Mission régionale d'autorité environnementale
GUYANE

**Avis délibéré
Projet de création d'une navette fluvio-maritime
et d'aménagements connexes**

N°MRAe 2025APGUY1

Figure 1 : plan de l'itinéraire de la navette (source : dossier)

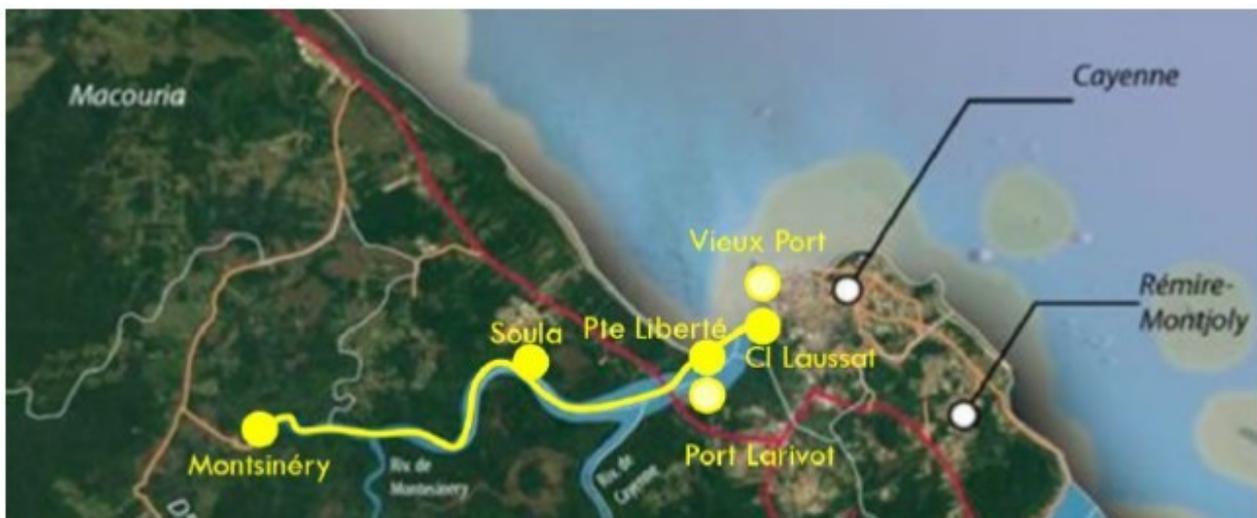
La durée des travaux est estimée à neuf mois. La présentation ne mentionne pas les aménagements prévus ou les aménagements existants sur la station de Soula (Macouria) et laisse supposer que cette station ne sera pas utilisée dans un premier temps, alors que la création d'une station à Soula est annoncée dans le descriptif global des lignes. Par ailleurs, une station « Vieux-Port » à Cayenne figure sur les plans de présentation du projet alors que cette option a été abandonnée.

→ ***L'Autorité environnementale recommande au pétitionnaire d'explicitier les aménagements éventuellement prévus sur les sites de Soula et du Vieux Port et souligne que dans le cas d'un aménagement futur sur ces sites, une actualisation de l'étude d'impact pourrait être nécessaire.***
